改善箇所説明図 ①

改善箇所説明図 ②

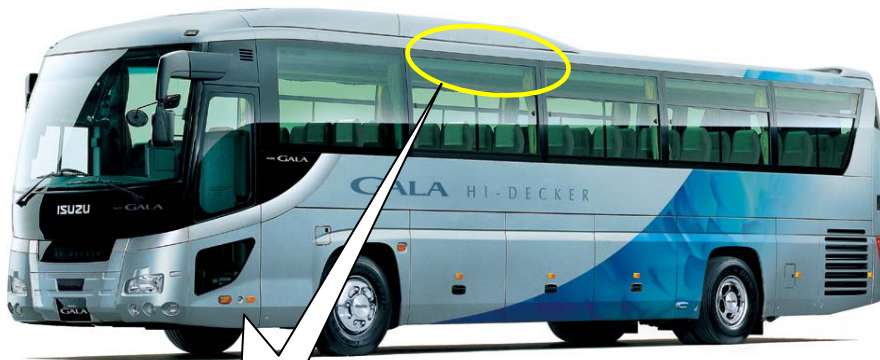
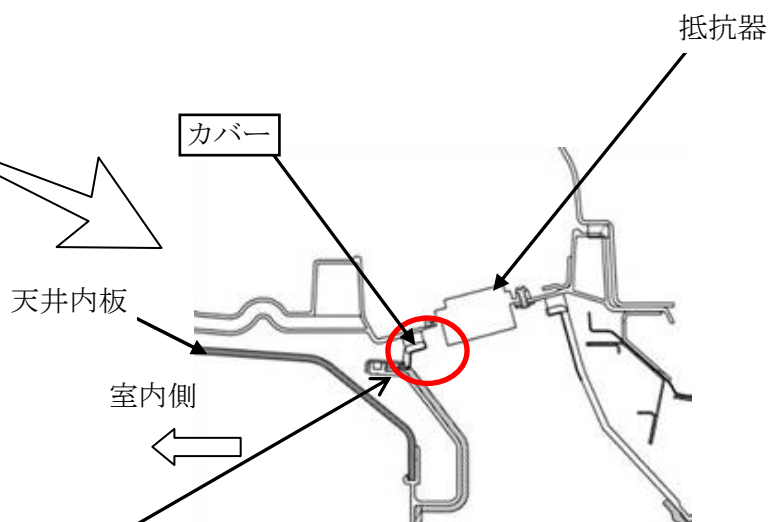
大型観光バスのエアコン用抵抗器の取付位置が不適切なため、当該抵抗器カバーと接触しているものがある。そのため、カバーと短絡し発火するおそれがある。

全車両、当該抵抗器とカバーの隙間を点検し、隙間が少ない場合は、カバーを切り欠く。また、点検において、カバーが焼損している場合は、カバーを新品に交換する。

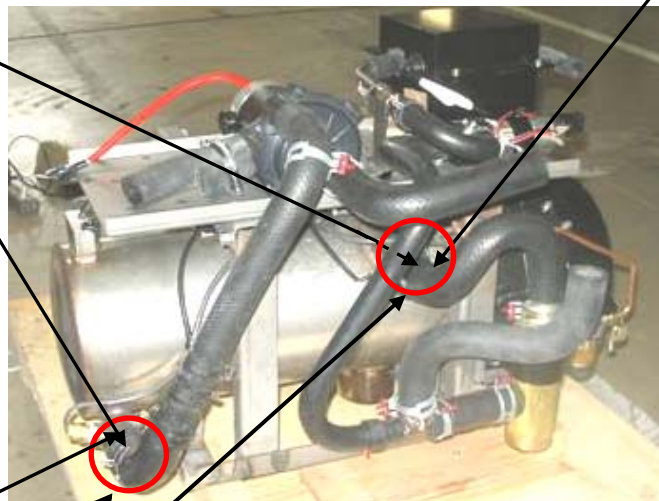
大型観光バスの車室内暖房用の燃焼式ヒータにおいて、冷却水出入口部パイプの形状と当該パイプに組み付けるホースバンドの設定が不適切なため、ヒータを入れて水圧が高い状態で使用した場合、ホースが抜けるものがある。そのため、冷却水が急激に漏れて運行できなくなるおそれがある。

全車両、当該ホースバンドを対策品と交換する。
